Mazowieckie Centrum Leczenia Chorób Płuc i Gruźlicy

MCLChPiG –Gr.IVA/ 5/PN/2016

Dotyczy: przetargu nieograniczonego na **Budowę Oddziału Chorób Płuc i Gruźlicy dla Dzieci w Otwocku przy ul. Reymonta 83/91 wraz z towarzyszącą infrastrukturą techniczną, placem parkingowym i placem rekreacyjnym w systemie „zaprojektuj i wybuduj” nr sprawy: 5/PN/14**

ARCHITEKTURA
RZUT I PIĘTRA

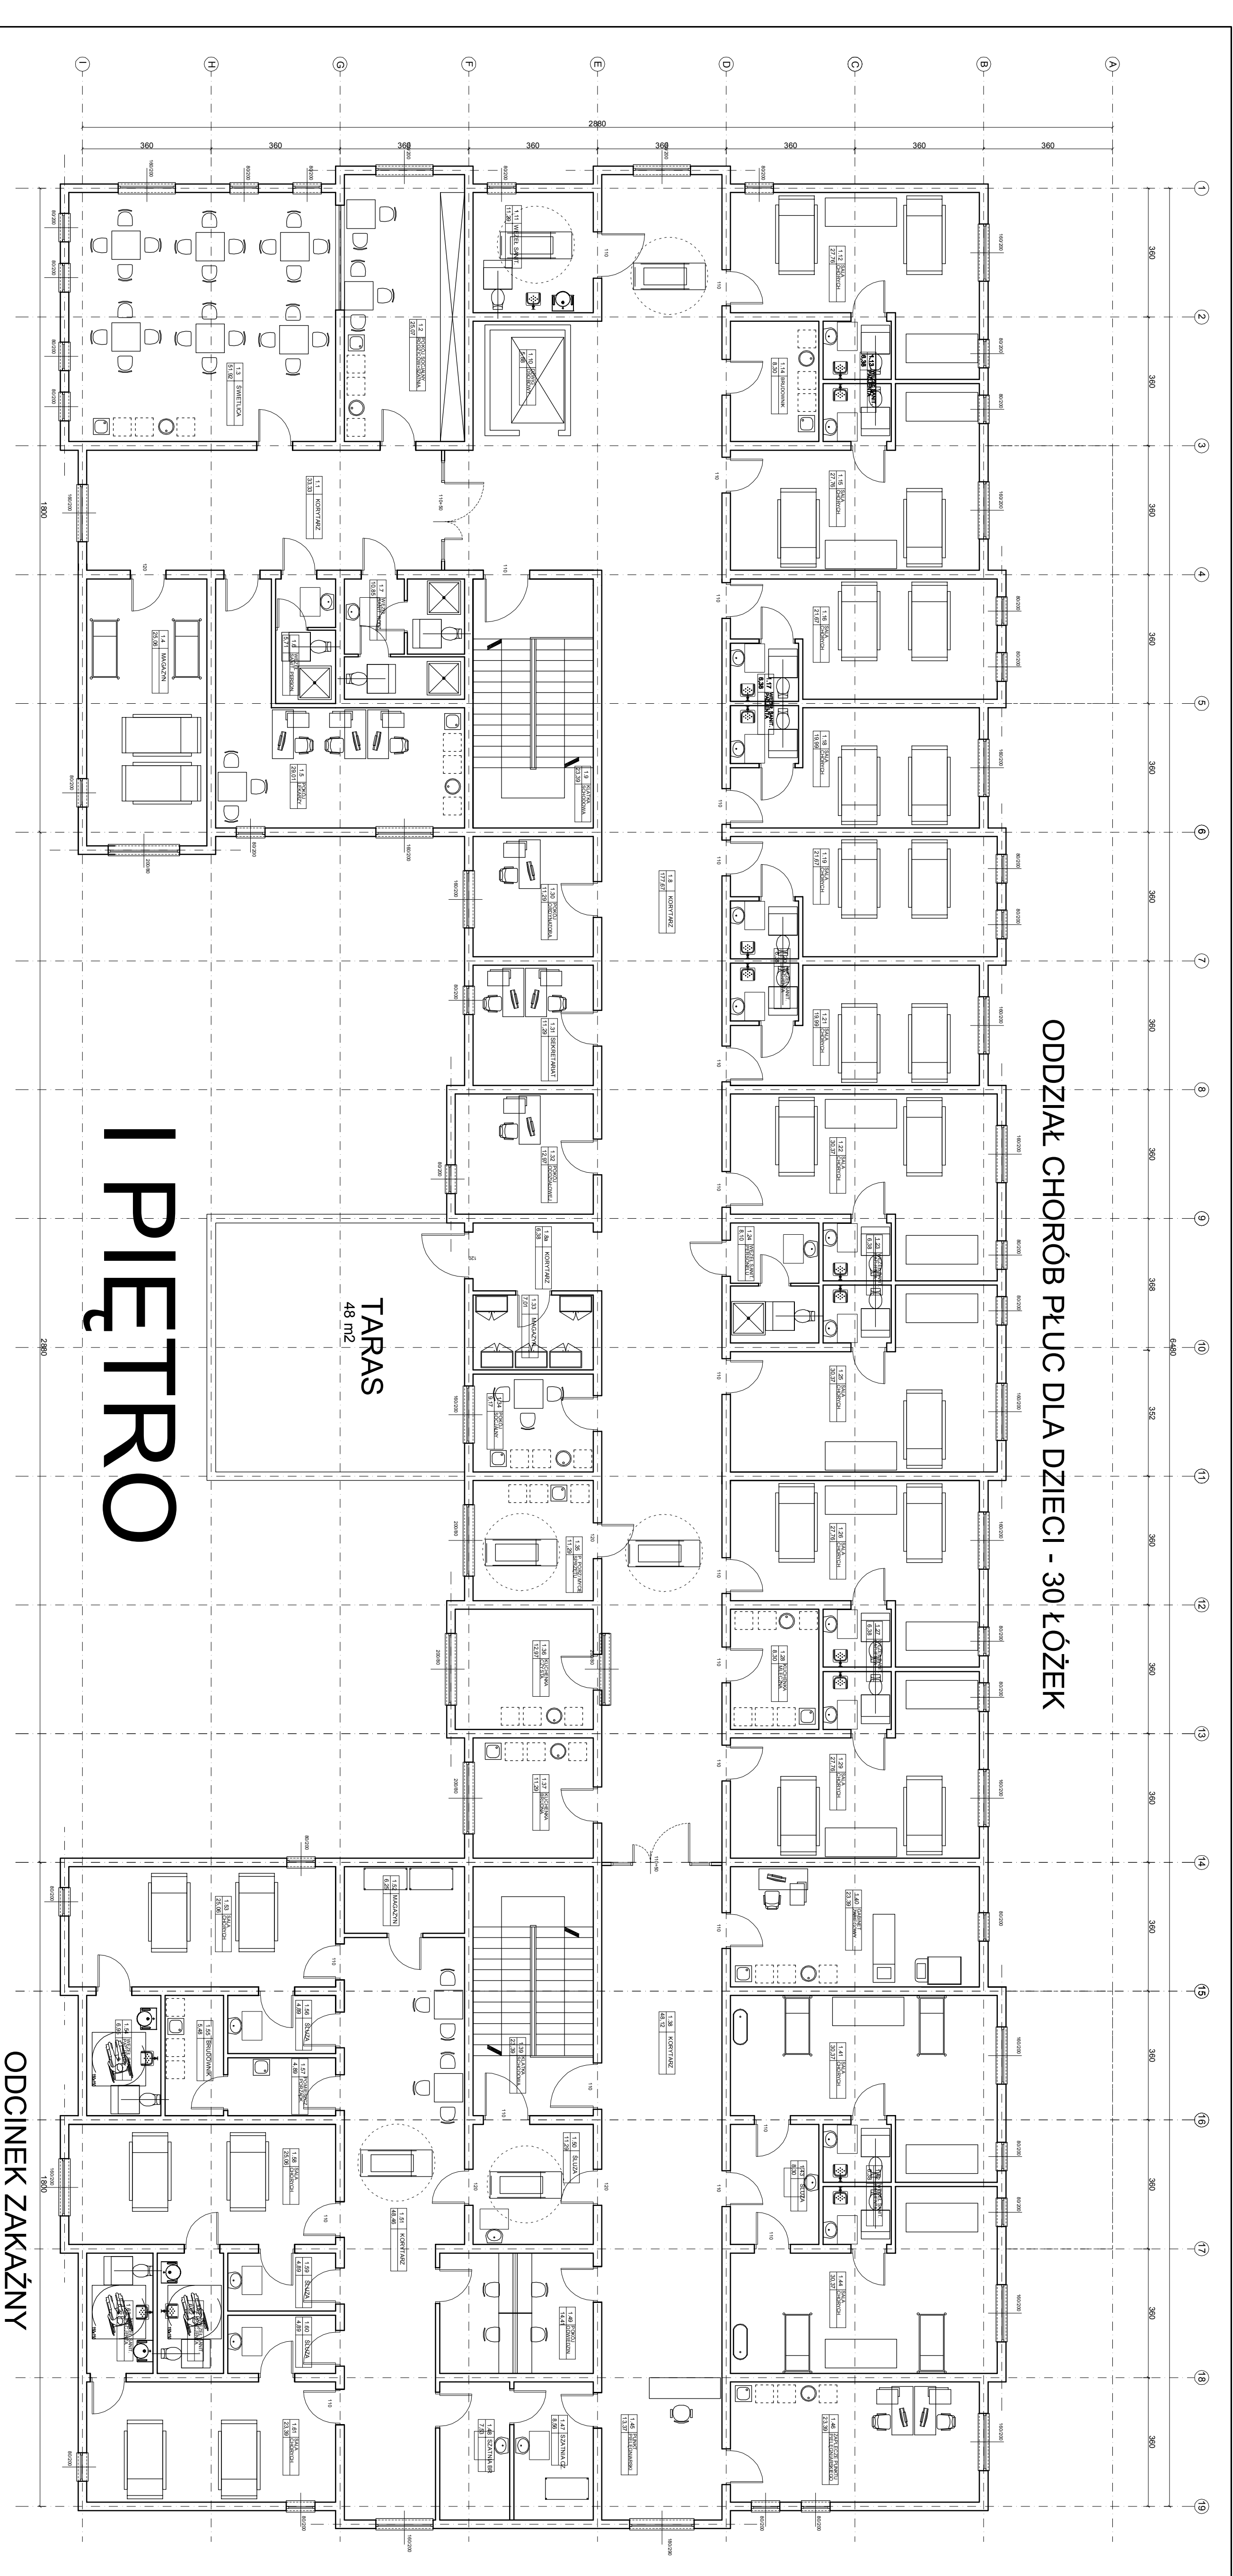
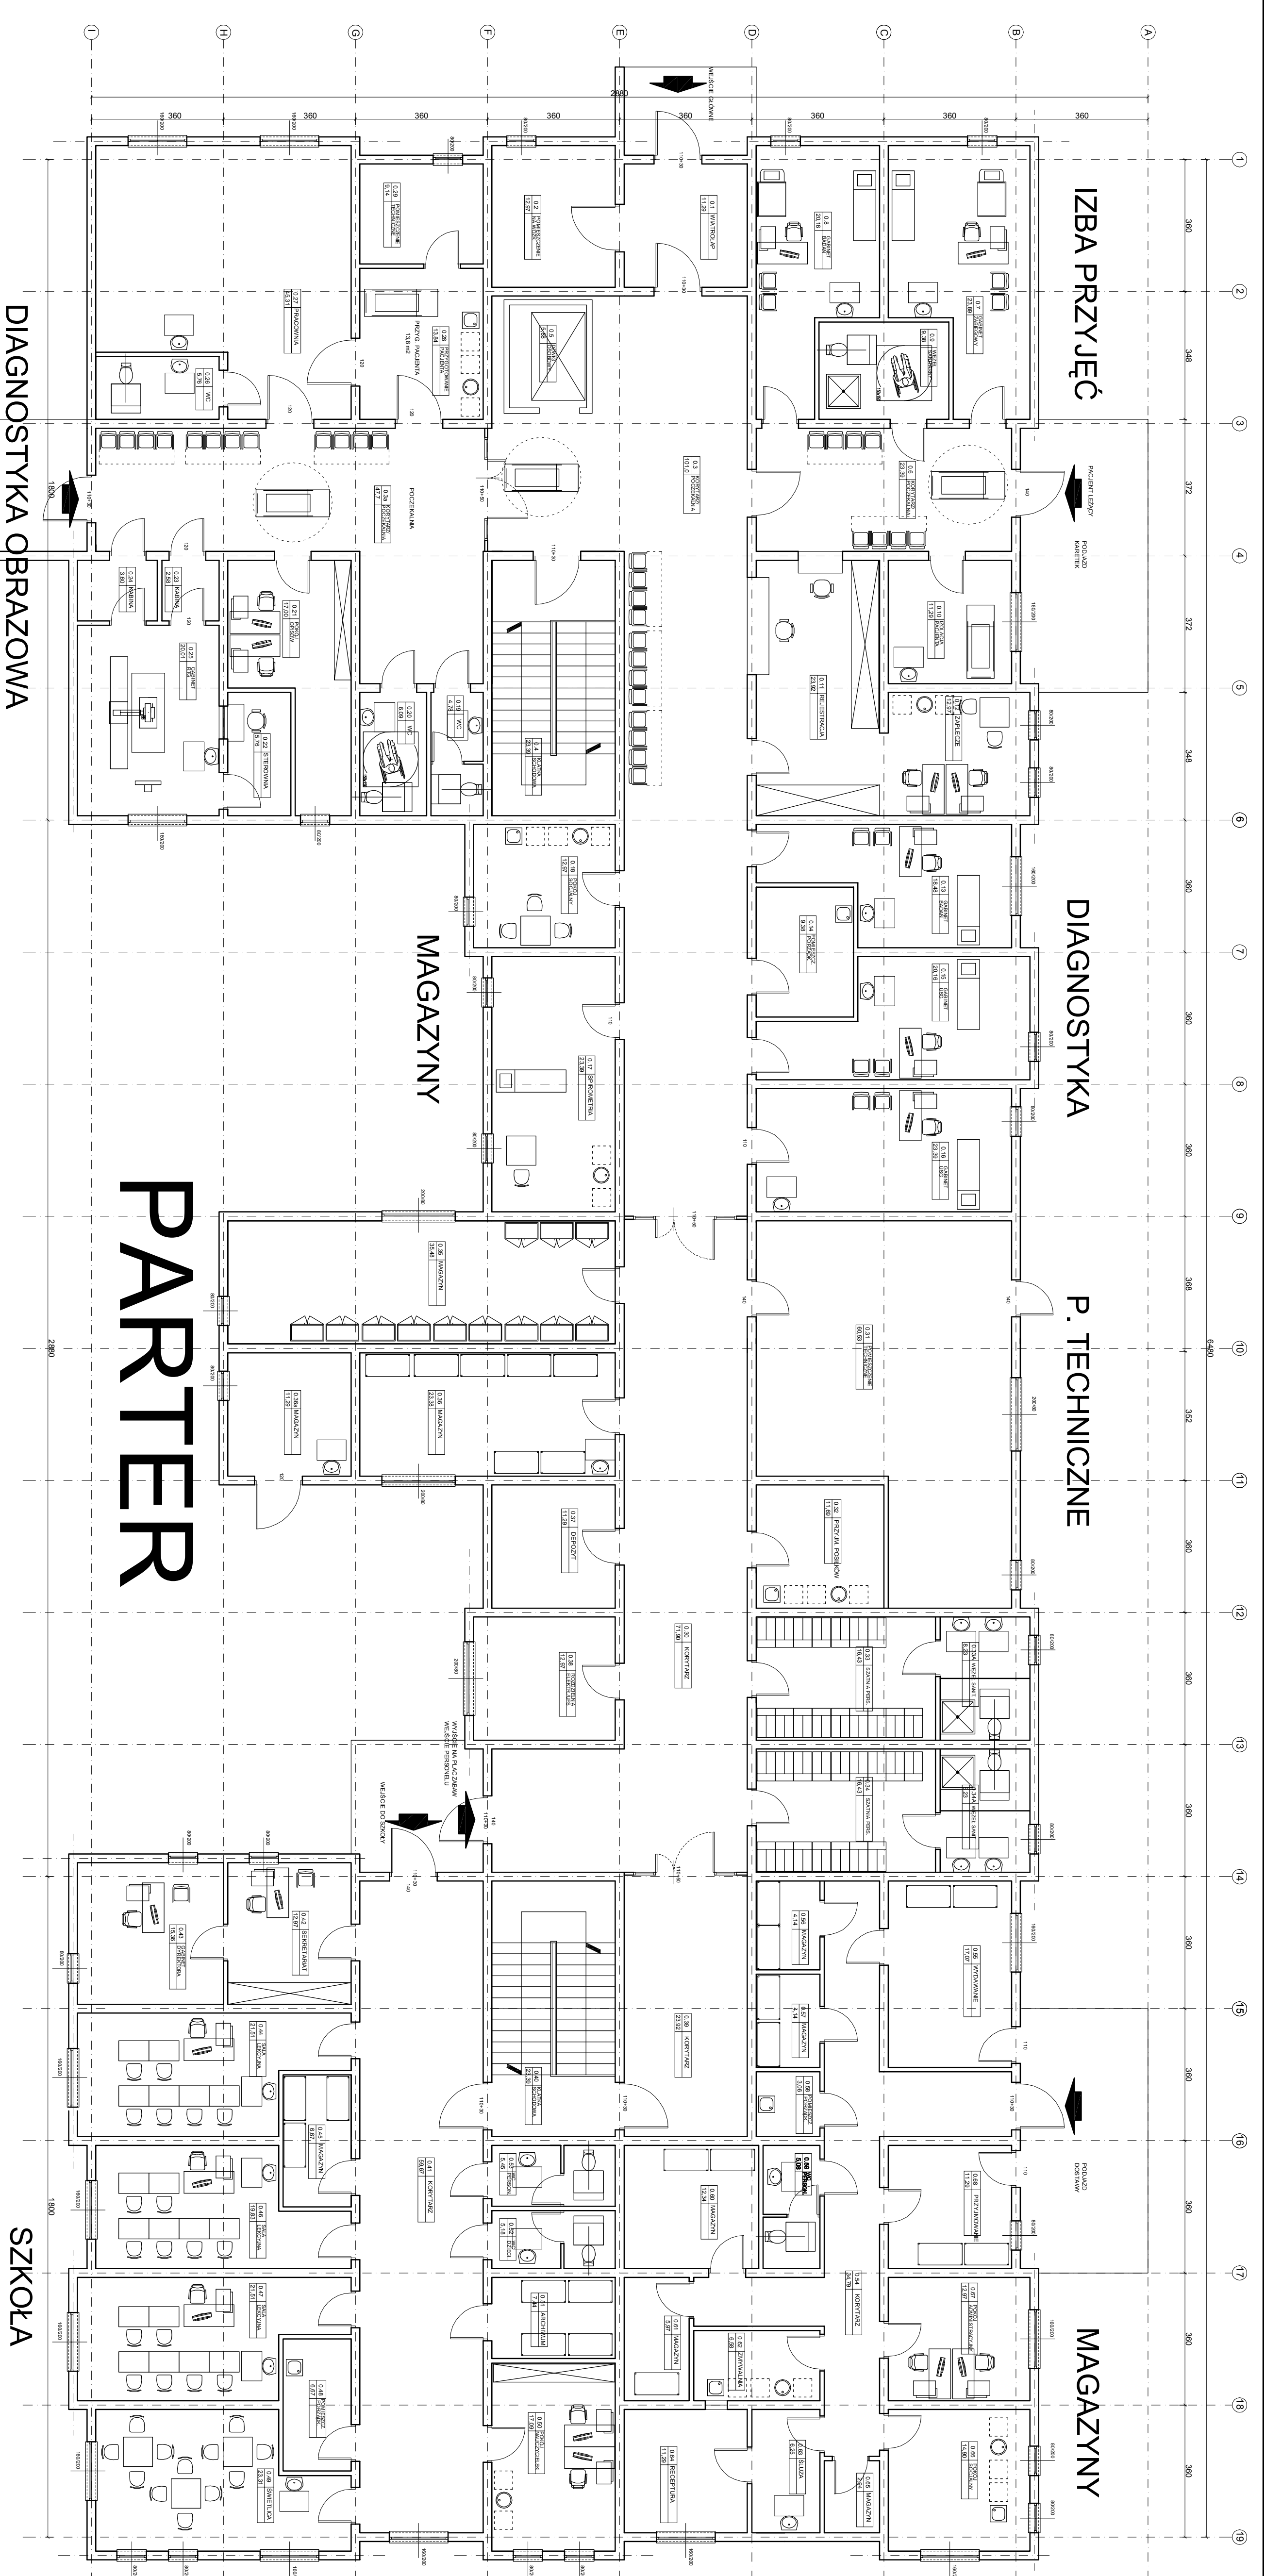
56. Prosimy o wyjaśnienie rozbieżności w zakresie „uskoków na elewacjach”, których nie ma w rysunkach, natomiast są opisane w PFU.

W załączeniu Zamawiający przekazuje rzuty z naniesionymi uskokami elewacji.
